Note technique

Réacteur EPR de Flamanville : Écarts détectés dans la réalisation de certaines soudures des tuyauteries principales d'évacuation de la vapeur

Générateur de vapeur
et sa ligne principale d'évacuation de la vapeur

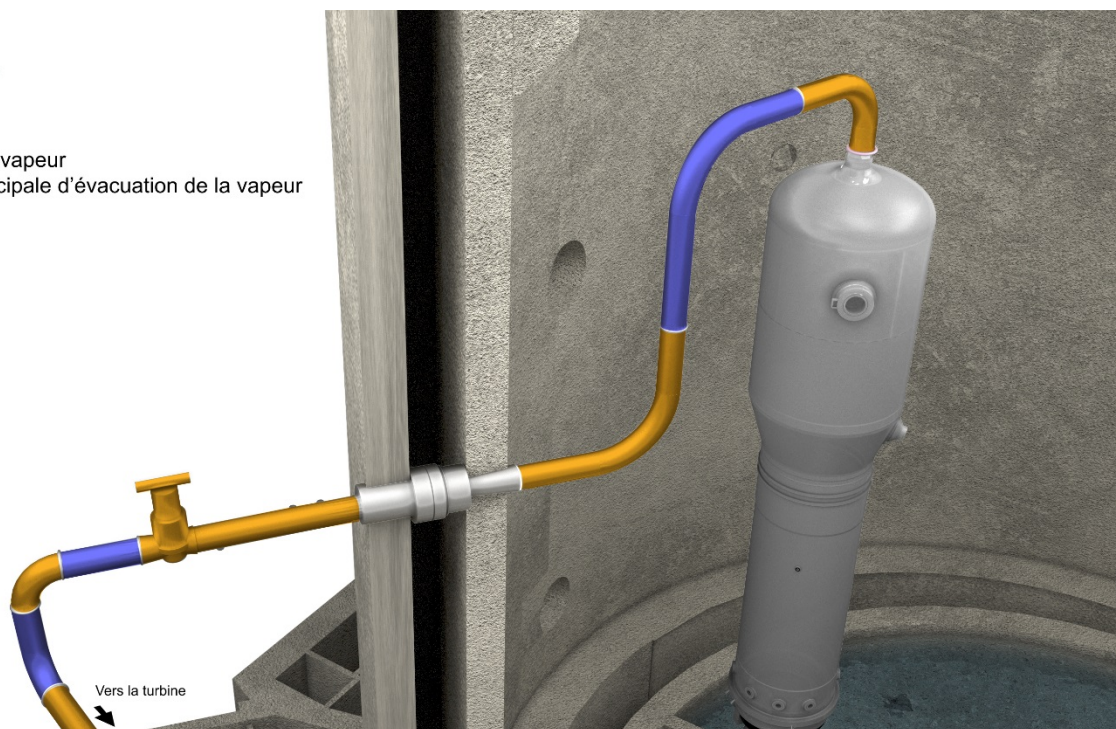
EDF a informé l'ASN début 2017 que ces exigences renforcées n'avaient pas été retranscrites au sous-traitant chargé de la réalisation des soudures préfabriquées en usine en 2012 et 2013. Les contrôles menés sur des « coupons témoins »² ont montré que ces exigences renforcées n'étaient pas toutes respectées pour ces soudures.

A la suite d'une inspection réalisée le 21 février 2017, l'ASN a relevé que ces exigences renforcées n'étaient également pas prises en compte pour les soudures réalisées, à partir de 2016, sur le site de Flamanville, ce qui a conduit l'ASN à formuler un certain nombre de demandes dans sa lettre de suites d'inspection. EDF a alors analysé cet écart et détecté que plusieurs de ces soudures ne respectaient pas ces exigences renforcées. EDF en a informé l'ASN en août 2017 puis a présenté un premier bilan de ses investigations en octobre 2017. EDF a transmis à l'ASN en décembre 2017 une synthèse de sa démarche de traitement des écarts détectés en usine et sur site.

L'ensemble de ces écarts remettent en question l'atteinte de la haute qualité attendue dans le cadre de la démarche dite d'exclusion de rupture.

EDF a lancé un programme de travail pour remettre en conformité certaines soudures et justifier l'application de la démarche dite d'« exclusion de rupture » aux lignes principales d'évacuation de la vapeur telles que réalisées. Ce programme comporte notamment une série d'essais mécaniques complémentaires pour caractériser ces soudures.

L'instruction des premiers éléments transmis par EDF au cours de l'année 2017 a conduit l'ASN à considérer que la démarche proposée par EDF devait être complétée sur plusieurs points. L'ASN a donc demandé à EDF en février 2018 de lui remettre un dossier détaillant, d'une part, l'historique de la caractérisation de l'écart, d'autre part, les différentes possibilités de traitement de cet écart.

L'ASN a en particulier demandé à EDF d'étudier les conséquences d'un renoncement à la démarche d'exclusion de rupture sur la démonstration de sûreté du réacteur, la possibilité de réparer les soudures ou de remplacer les tuyauteries concernées et les mesures de suivi en service qui pourraient être mises en place.
